## DODATEK Č. 2 KE SMLouvĚ O DíLO ZE DNE 27.07.2012

# Technický list změny (TLZ) č.: 01

Změna stínícího systému skleníku

Změna přípojky NN 0,4 kV

## TECHNICKÁ SPECIFIKACE VNĚJŠÍHO ZASTÍNĚNÍ

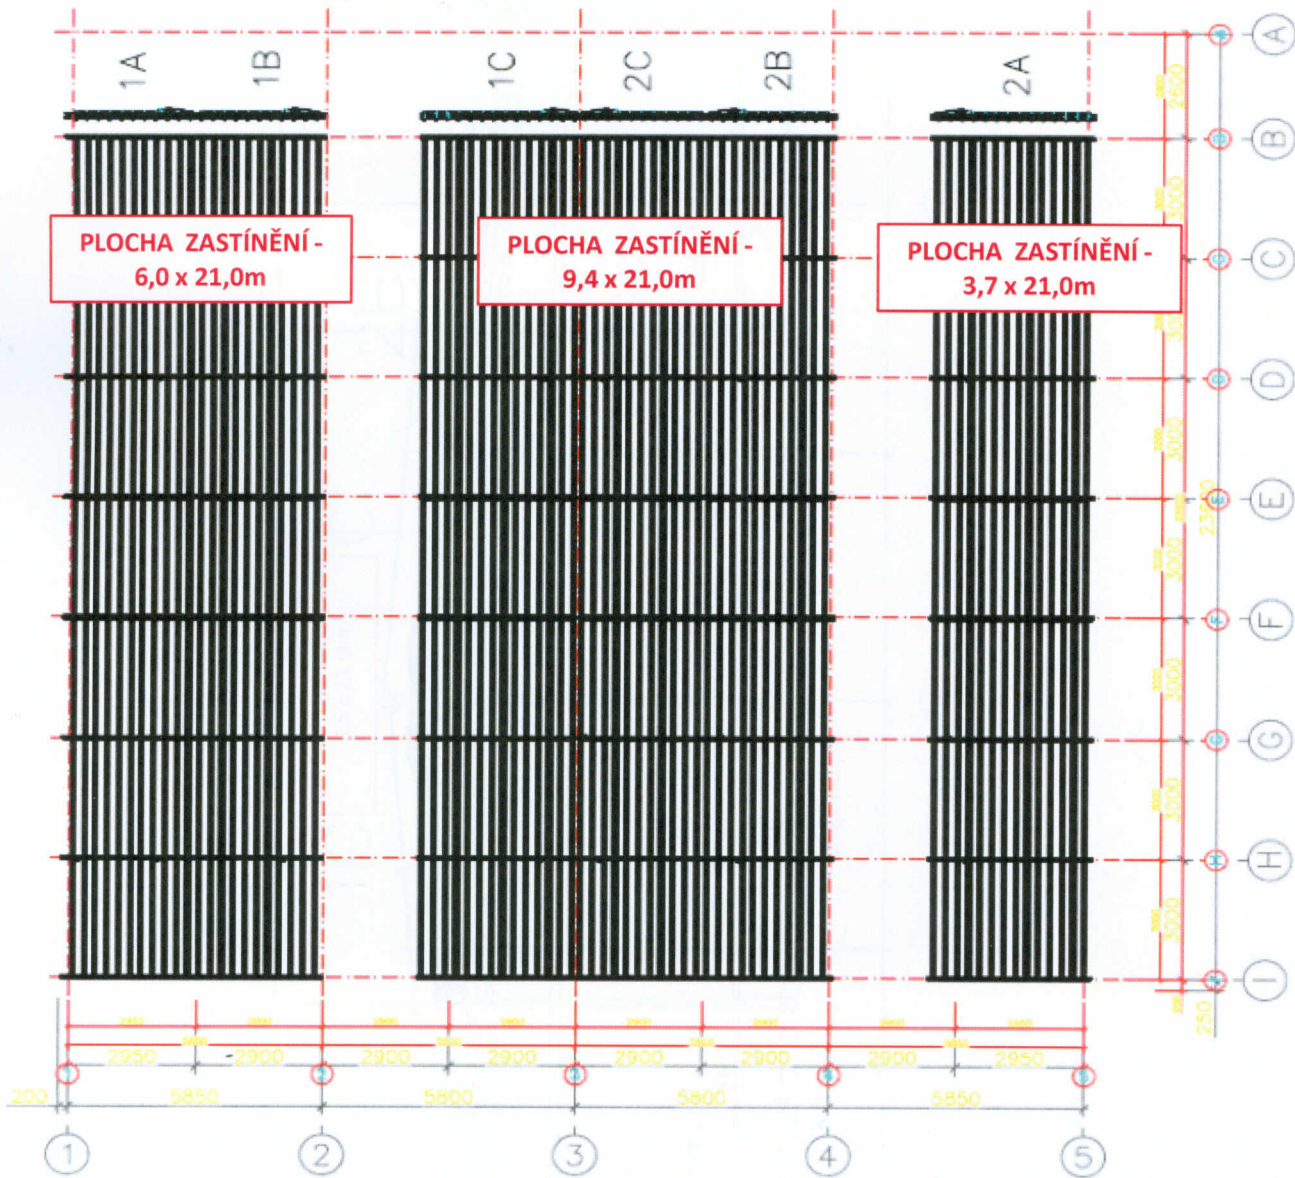
Změna stínícího a tepelně izolačního systému skleníku spočívá ve vypuštění v zadání uvažovaných vnitřních vodorovných i svislých stínících dílů ze stínící tkaniny se solárním faktorem 0,7 vč. pohonu a ovládání a v návrhu nového vnějšího systému. Nový systém vnějšího zastínění se skládá z žaluzií, tvořených pohyblivými hliníkovými lamelami, umístěných na nosnících na střeše skleníku a podél jižní fasády vč. pohonu. Natáčení lamel bude řízeno prostřednictvím MaR s informacemi z meteorologické stanice (detekce směru větru, srážek a rychlosti větru) a s možností programování světelných režimů pěstební osvětlení. Použití vnějšího stínícího systému se solárním faktorem 0,25 znamená snížení potřebného chladícího výkonu natolik, že použité adiabatické chlazení nevyžaduje časté větrání a snižuje tedy dále provozní náklady u VZT. Dále umožní vnější pohyblivé žaluzie regulovat intenzitu osvětlení a zvyšovat či snižovat intenzitu denního osvětlení s vazbou na prodloužení dne umělým osvětlením pěstebních ploch, opět s dopadem do spotřeby energií. Podrobnější specifikace systému vnějšího zastínění vč. technických parametrů a řešení ovládání je obsažena v DSP a v příloze č. 3 TLZ.

System vnějšího zastínění se skládá z žaluzií, tvořených pohyblivými hliníkovými lamelami, umístěnými na nosnících na střeše skleníku a podél jižní fasády včetně pohonů. Natáčení lamel bude řízeno prostřednictvím MaR s informacemi z meteorologické stanice (detekce směru větru, srážek a rychlosti větru) a s možností programování světelných režimů pěstební osvětlení. Hodnota solárního faktoru vnějšího stínícího systému je 0,25.

Podrobné technické řešení viz. dokumentace pro provádění stavby - stavební část včetně vnějšího zastínění + dotčené profese (MaR, elektro)

# ŘEZ SKLENÍKEM - NOVÝ STAV

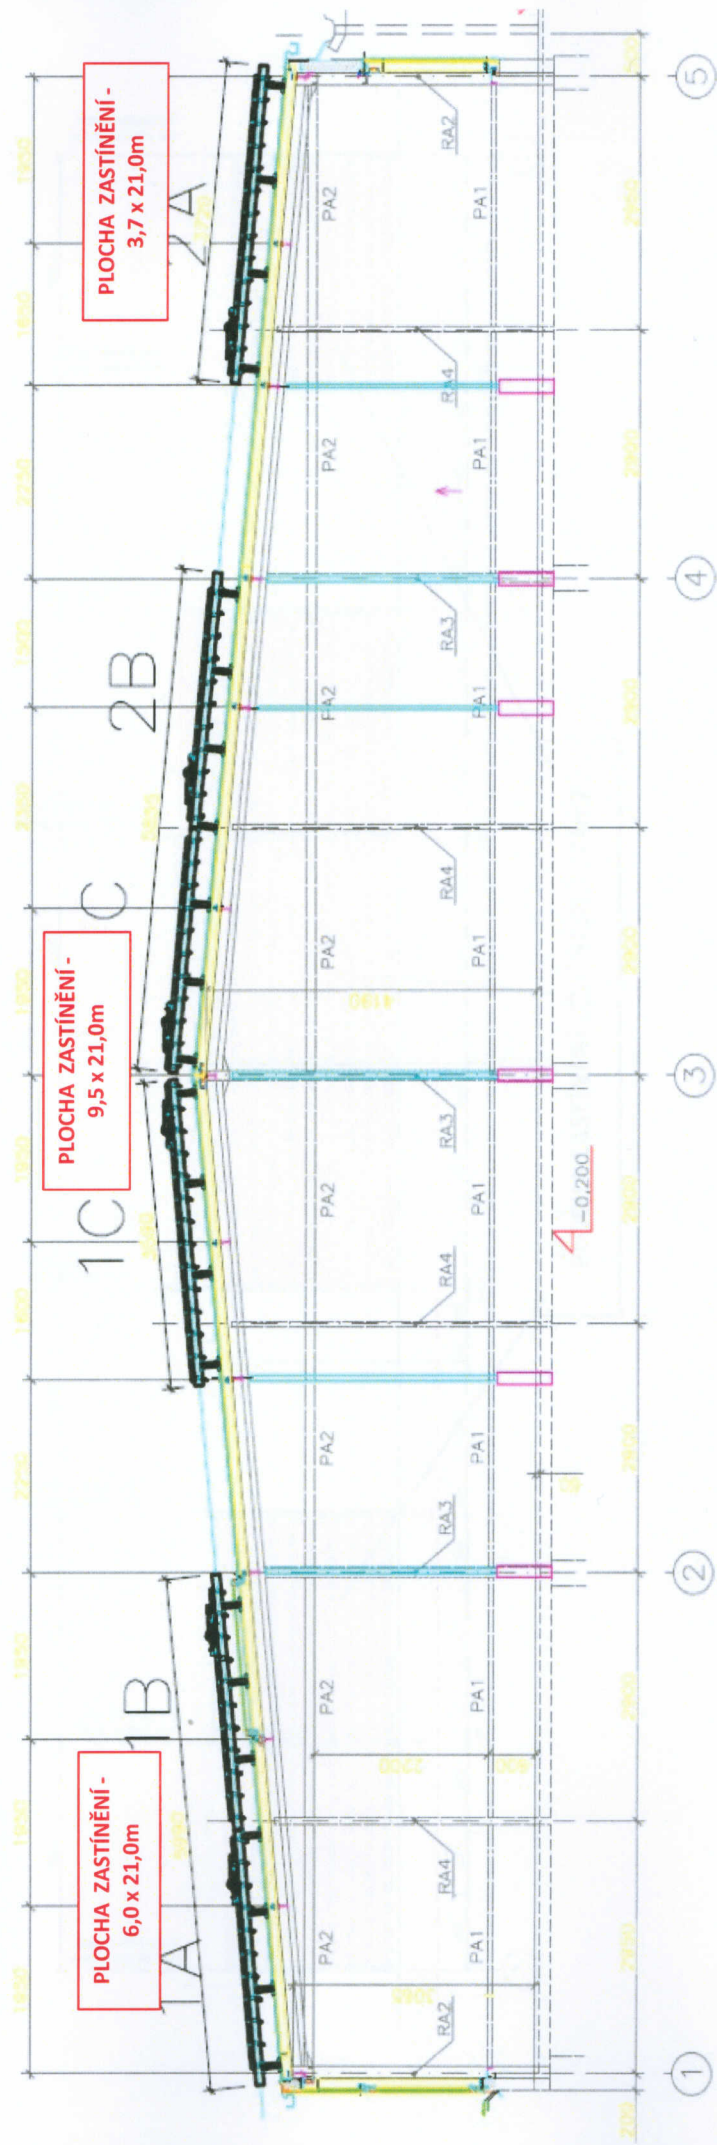
Vnější zastínění střechy - hliníkové lamely AERO 190

# SCHÉMA NOSNÍKŮ A OVLÁDÁNÍ LAMEL

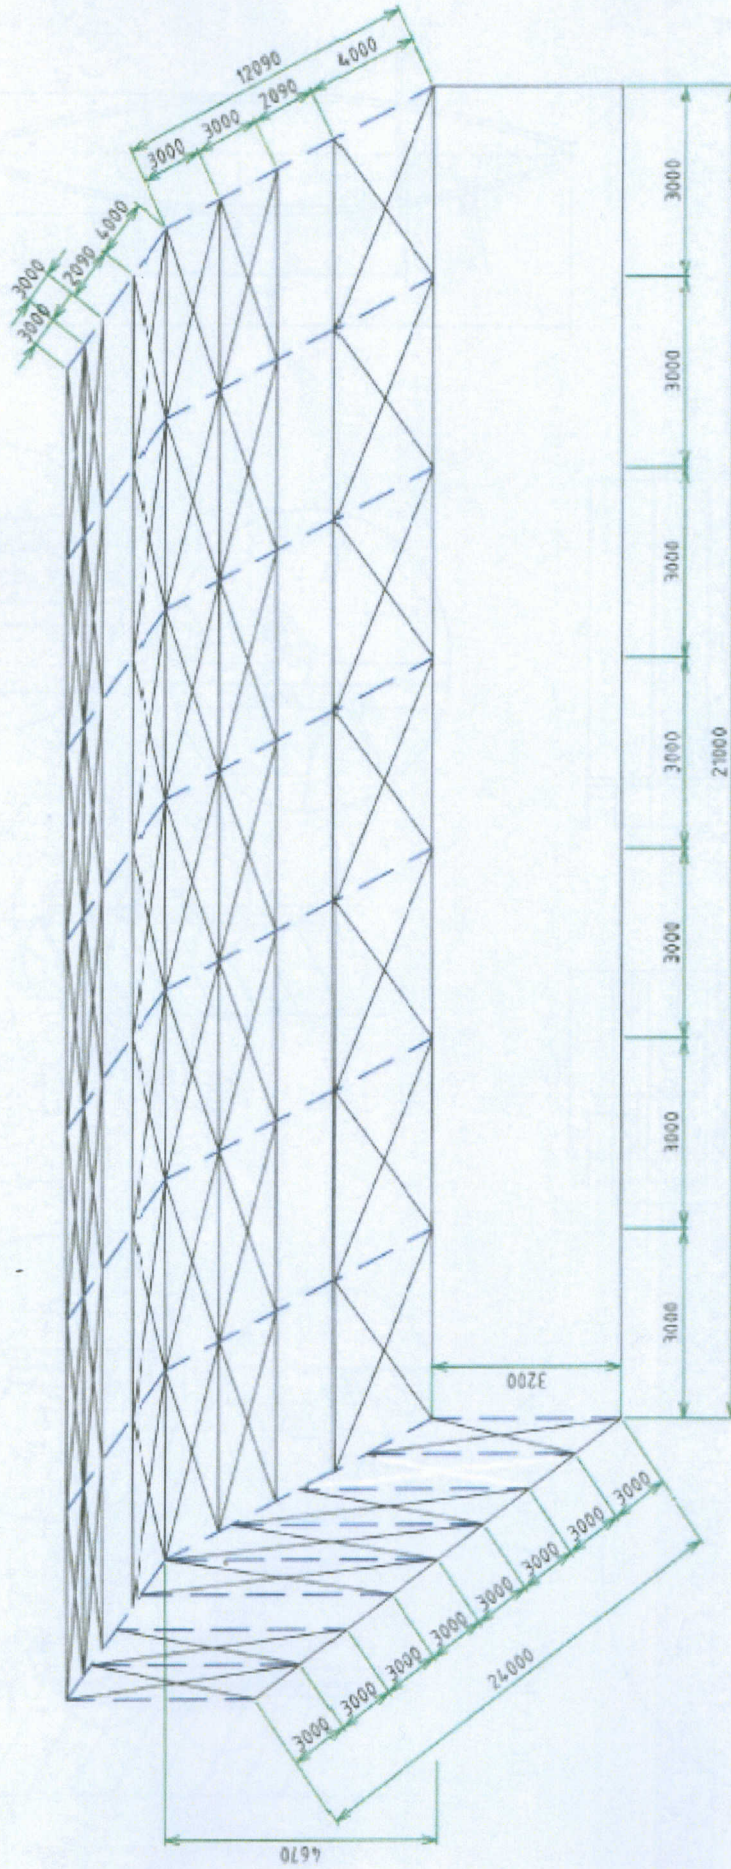
--- NOSNÍK

X JEDNOTLIVÉ POLE OVLÁDANÉ JEDNÍM MOTOREM

Situace přípojka NN - původní stav

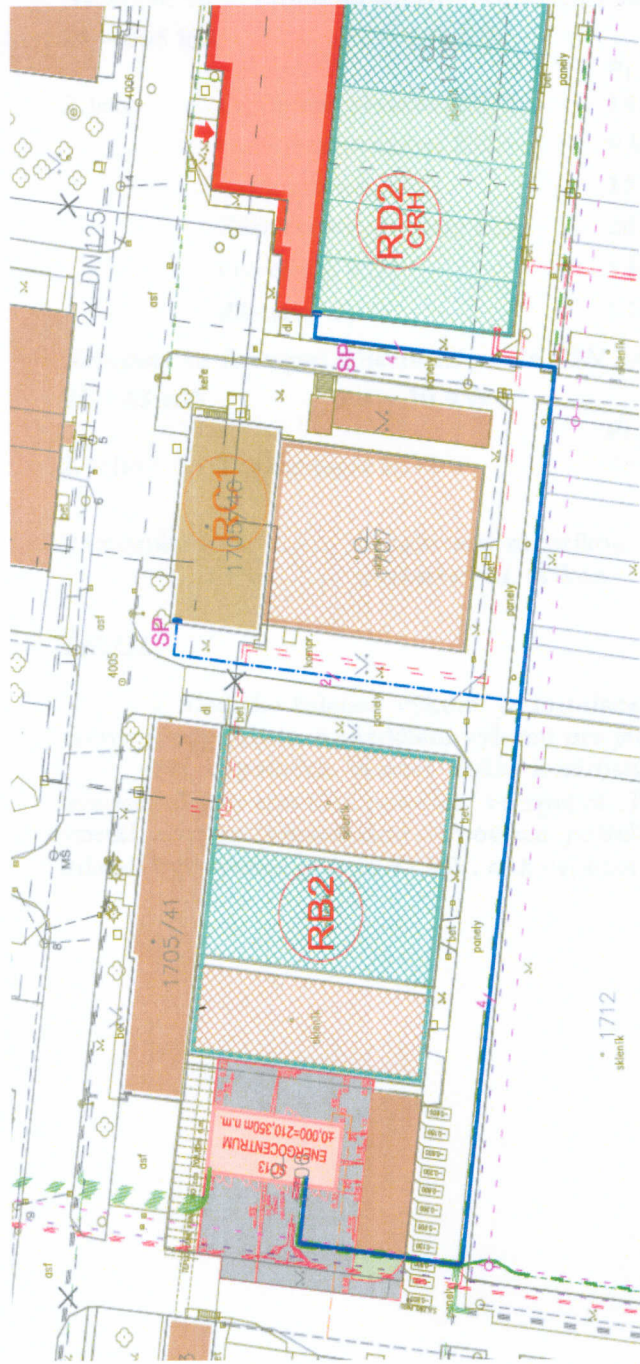
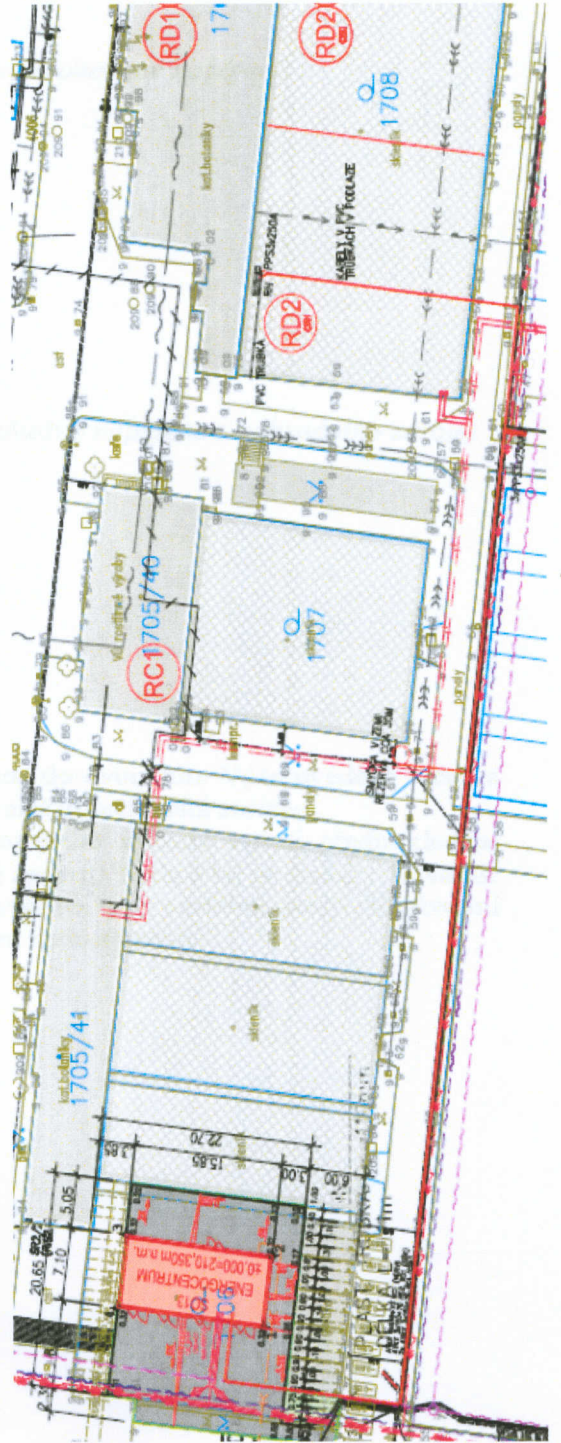
Napojení objektů RD2/CRH, objektu RC1 a objektu E(RD1) je navrženo třemi kabely AYKY 3x150+70 mm<sup>2</sup> (sít' nezálohovaná, napojená z transformátoru T1, T2) a jedním kabelem AYKY 3x150+70mm<sup>2</sup> (sít' zálohovaná, napojená z dieselagregátu). Přípojka začíná v nově vybudovaném energocentru, které je umístěno na parcele č.1706 (k.ú. Holice). Kabely jsou vedeny z energocentra ve společné trase s kabely NN pro objekty G a H. Trasa je umístěna na parcelách č. 1706 a 1705/1. Dva kabely nezálohované sít' napojují dvě nové skříně PPS 3x250A, odkud budou smyčkově pokračovat do objektu RD2/CRH a budou ukončeny přímo v rozvaděči skleníku RH. Jeden kabel zálohované sít' napojuje jednu novou skříně PPS 3x250A a odtud bude smyčkově pokračovat do další skříně PPS 3x250A umístěné vedle rozvaděče RH a teprve z této skříně budou napojeny zálohované spotřebiče v rozvaděči RH. Ze skříně PPS bude vyvedena trubka ven z objektu pro pozdější možné využití kapacity zálohovaného kabelu. Takto navržené vedení umožňuje napojit v budoucnu objekt D(RC1) v kapacitě rezervovaného příkonu 100kW samostatně nezálohovaným kabelem, dnes ukončeným smyčkou v zemi, a dále v budoucnu napojit objekt E(RD1) v kapacitě rezervovaného příkonu 172 kW z hlavního rozvaděče RH a ze skříně PPS novým vnitřním vedením, alternativně venkovním vedením s využitím připravené chráničky. Podrobnější specifikace vedení přípojky NN a technických parametrů je obsažena v DPS a v dokumentaci změny stavby před jejím dokončením.

Změna vzhledem ke svému charakteru nemá negativní dopad na technické parametry a užitnou hodnotu díla, úprava řešení trasy přípojky NN byla vyvolaná objektivními příčinami (podrobná PD teplovodní přípojky), které nebyly známny v době zadání stavby. Řešení umožňuje realizovat v budoucnu beze změny připojení dalších dvou objektů v souladu s původní dokumentací se stanoveným rezervovaným příkonem. Změna vzhledem ke svému charakteru bude povolena jako změna stavby před jejím dokončením formopu zápisu do stavebního deníku v rámci kontrolní prohlídky stavby. S popsanou změnou zhotovitel dokumentace ověřené ve stavebním řízení souhlasí.
